改善箇所説明図

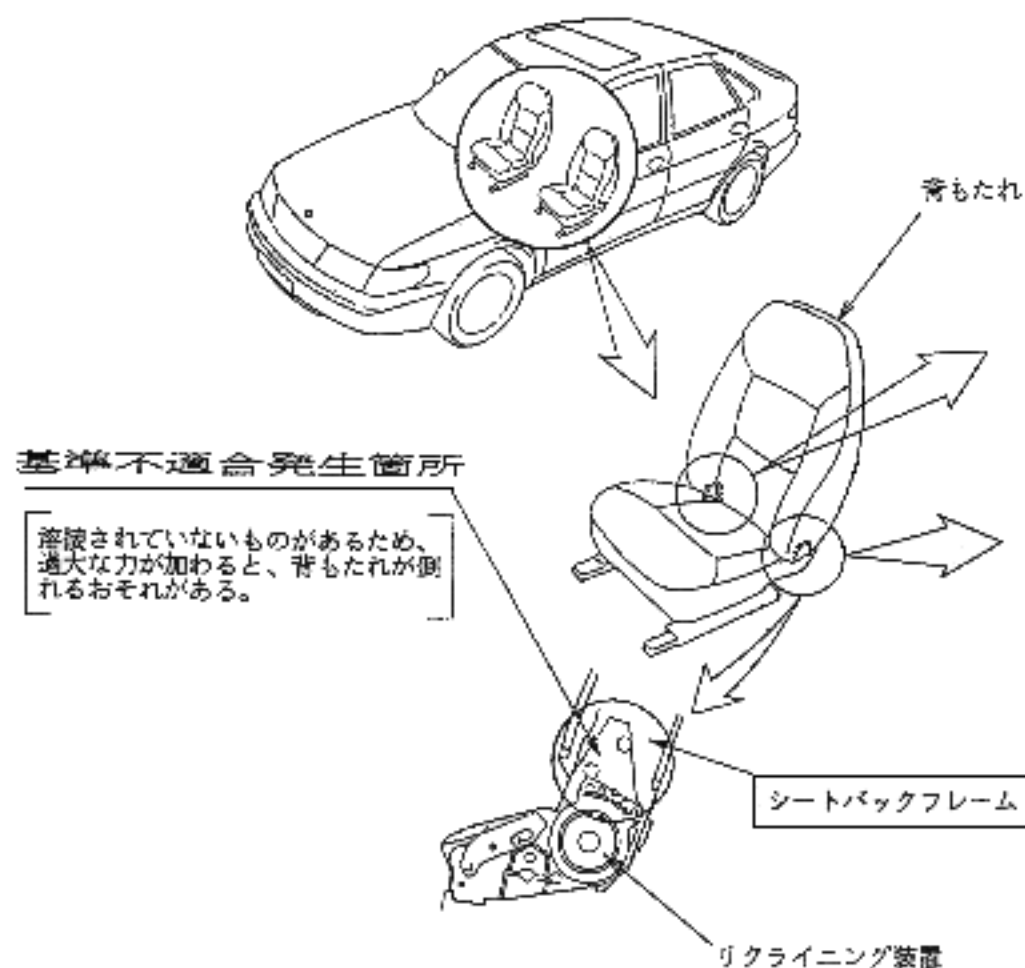
対策前	対策後
改善内容 全車両、当該座席を点検し、シートバックフレームとリクライニング装置の取付け部が溶接されていないものは、座席の骨組みを良品と交換する。
